Teileidentifikation der Lenksäule des Renault Modus (J77)

Lenksäule altes Design

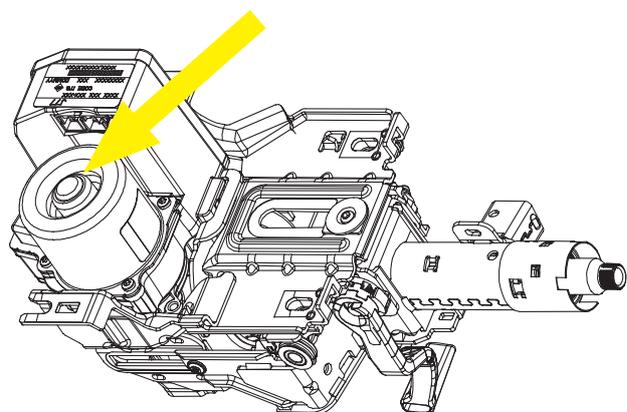
Beim Austausch der Lenksäule des Renault Modus (J77) muss Folgendes beachtet werden: Durch eine Änderung in der Serie hat sich das Design der kompletten Lenksäuleneinheit geändert.

Da die neueren Versionen abwärtskompatibel sind, lassen sie sich in ältere Fahrzeugmodelle mit leichten Modifikationen verbauen. Wenn im Fahrzeug das alte Design verbaut war und Sie das neue Design verbauen möchten, müssen Sie zusätzlich die Kreuzgelenkwelle zwischen Lenkgetriebe und Lenksäule erneuern.

Ein weiteres Unterscheidungsmerkmal zwischen dem alten und den beiden neueren Designs ist das Motorgehäuse.
